株式会社様

2007年×月19日

写真でみる品質監査時の指摘事項(26個:例)

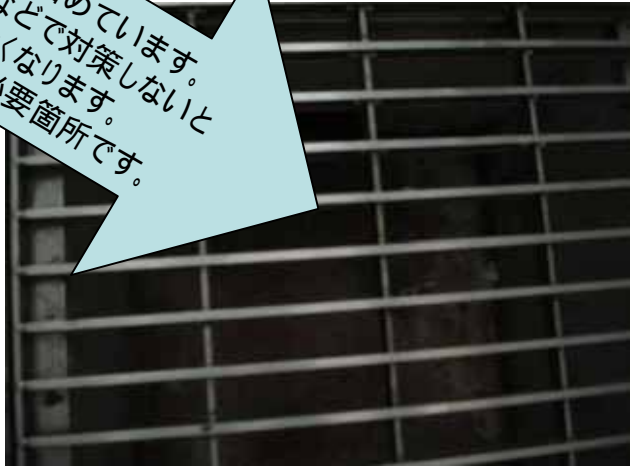
倉庫内の排水溝に、トラップがありません。  
このままでは、虫の混入通路になります  
ので、早急に設置してください

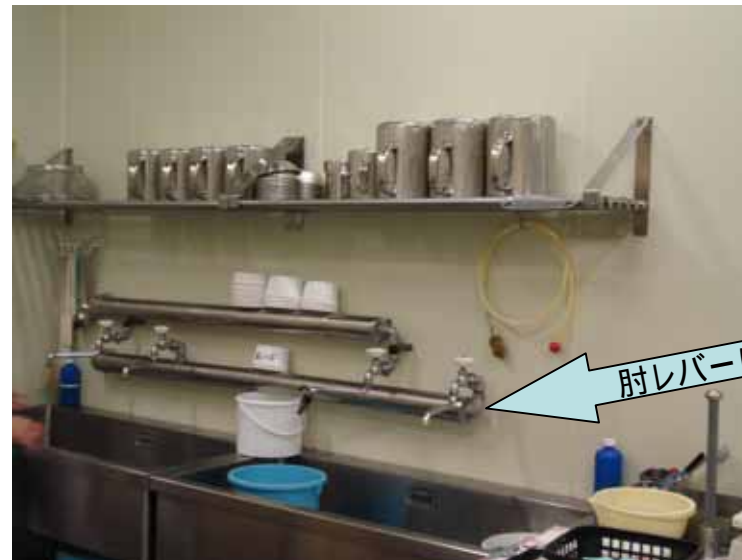
コードの管理が必要。  
床面が洗淨されていません。
